Technical Bulletin

Spanprocedure voor PSA 1.9 D motoren

GATES REFERENTIE :	5523XS/K015523XS/KP15523XS
MERK :	CITROEN, FIAT, PEUGEOT, TOYOTA
MODEL :	Verschillende
MOTOR :	1.9 D
MOTORCODE :	DW8, DW8B, WJZ, 1WZ

Fig. 2

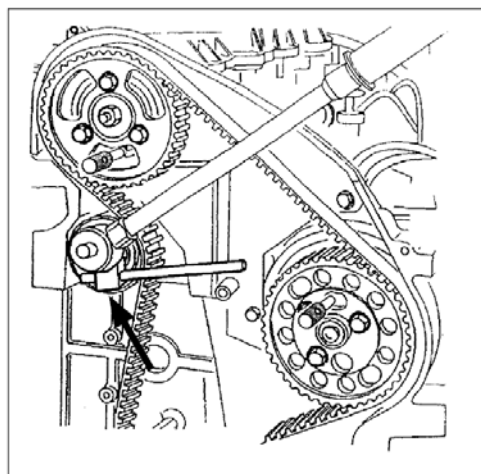
- Dit gereedschap is nodig om de spanner te draaien en op zijn plaats te houden terwijl de centrale bout wordt aangehaald. (25 Nm)(Fig. 2).

Fig. 3

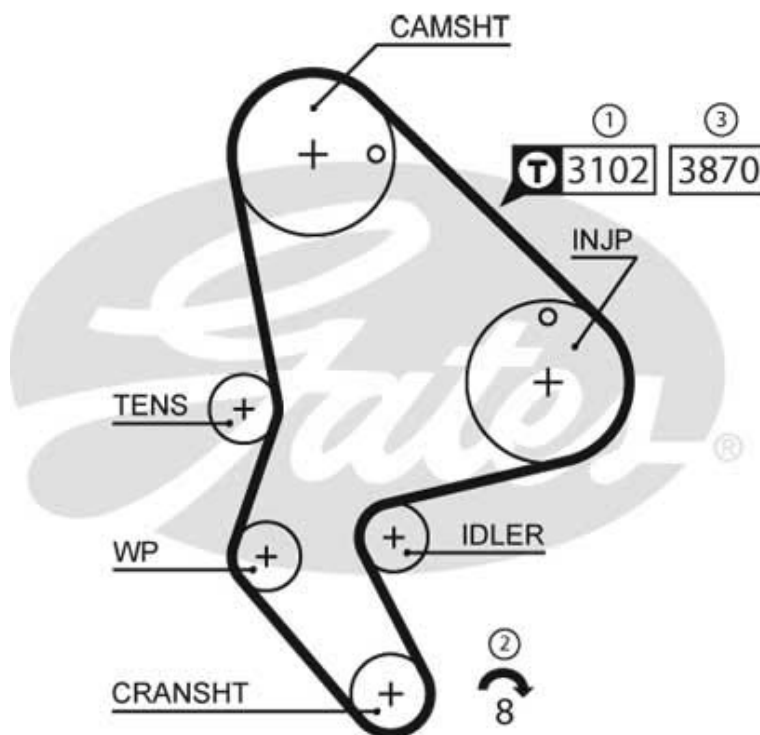
De procedure wordt afgebeeld op de PowerGrip[®] Kit en het label van de distributieriem zoals afgebeeld in Fig 3.

- ① - Initieel, moet de riem met een hogere spanning dan normaal gespannen worden (voorspanning).
De spanning dient gemeten te worden met een Gates STT-1 riemspanningsmeter in de span tussen de nokkenas en de injectiepomp. Geef de code 3102 in.
- ② - De krukasschijf wordt vervolgens 8 omwentelingen gedraaid; met de klok mee
- ③ - De spanning wordt vervolgens aangepast aan het definitieve niveau, en de waarde moet dan bevestigd worden door de STT-1 riemspanningsmeter. Geef code 3870 in.
